Referencia: Expediente Núm. **NC2020/0009879**

Solicitud de Patente de Invención titulada: *"Un artículo de suministro de aerosol y un sistema de suministro de aerosol que comprende el artículo de suministro de aerosol"*.

Asunto: **RESPUESTA OFICIO NO. 12779. EXAMEN DE FONDO**

FIG. 2

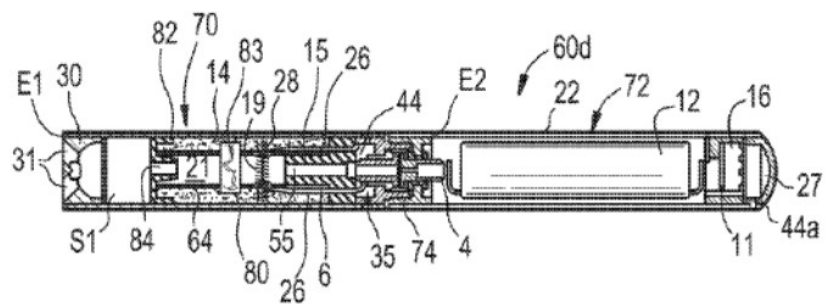
El documento **D1** describe un dispositivo de vapeo electrónico 60d que tiene una primera sección 70 y una segunda sección 72 (Por favor ver la figura 2 abajo, y el párrafo 80). La primera sección 70 comprende un calentador 19 y una estructura de transporte de fluidos 28, por ej. una mecha (por ejemplo, párrafos 85 y 86). El calentador 19 y la estructura de transporte de fluidos 28 son componentes separados. El dispositivo 60a también comprende un tapón poroso 80 colocado en una carcasa 6 de la primera sección 70.

El párrafo 88, que establece que el tapón poroso "puede colocarse **junto al** vaporizador (por ejemplo, calentador 19 y mecha 28)". Sin embargo, esto no revela la característica "la

estructura se coloca de manera que cuando calienta el líquido transportado para generar el flujo de aerosol también proporciona calor a la sustancia (30) en la región (230)” de la reivindicación 1 modificada.

El documento **D1** no revela en ninguna parte que el calentador 19 proporciona calor adicional al tapón poroso 80. Un calentador colocado **junto a** una sustancia no está necesariamente lo suficientemente cerca de la sustancia para calentarla. De hecho, es inadmisiblesuponer una cierta proximidad de las figuras de **D1**². Para que haya una divulgación de una característica que se muestra únicamente en un dibujo, no solo la característica debe mostrarse claramente en el dibujo, pero también **la función técnica lograda debe ser derivable**. Sin embargo, no se puede derivar de las figuras de **D1**, ninguna función técnica de colocar la región para recibir una sustancia (80) cerca del calentador 19 para que el calentador 19 pueda calentar la sustancia en la región. En consecuencia, el documento **D1 no** divulga una estructura que calienta el líquido transportado y la sustancia en uso, como lo requiere la reivindicación 1 modificada.
